Objet **RE: TR: Reprise sur manchon**
De SED
À e.menaut@bce21.com
Date Aujourd'hui 16:47

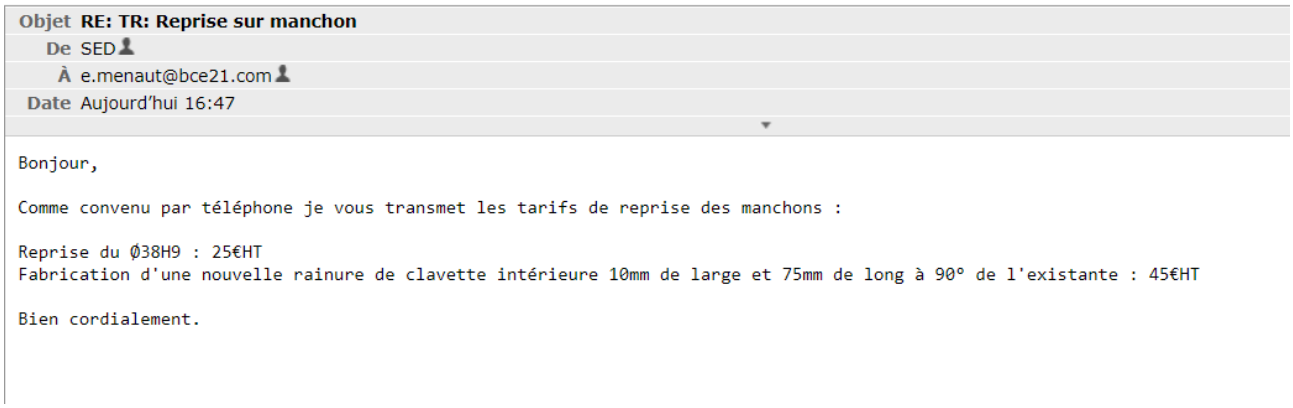
Suite au constat de l'usineur, je suis allé vérifier les autres manchons. Par chance, le premier manchon qui a été utilisé et que nous avons vendu, a pu être monté sur le réducteur en forçant un peu.

Sur les 6 manchons restant, il faut refaire 6 rainures de clavette et faire l'alésage sur 3 manchons qui ne s'emboîtent pas à fond dans le réducteur. La cote de 38H9 n'a pas été respectée.

Une des raînures de clavette fait 10,2 mm de large!!

Reprise du Ø38H9 : 25€HT
Fabrication d'une nouvelle rainure de clavette intérieure 10mm de large et 75mm de long à 90° de l'existante : 45€HT
